方向指示表示投影装置について（UN-R48 及び UN-R148 関係）

● 改正概要

方向指示表示投影装置の作動イメージと投影される位置

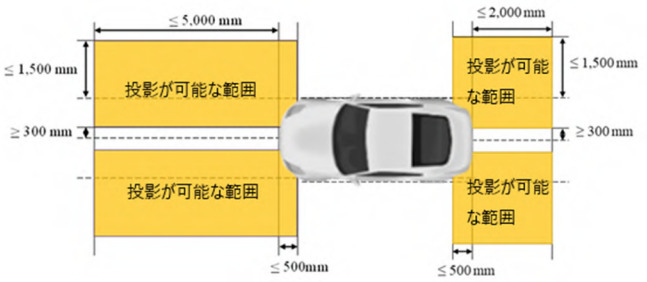
- 作動条件：方向指示器の点灯時
- 色・形状等：1 個以上の橙色のシェブロンを組み合わせた表示（下図参照）
- 投影可能な範囲：自動車前方又は後方における一定範囲の路面（下図参照）
- 光度：12,000cd（雨天時においては、路面からの反射による眩しさを低減するため 7,000cd）以下
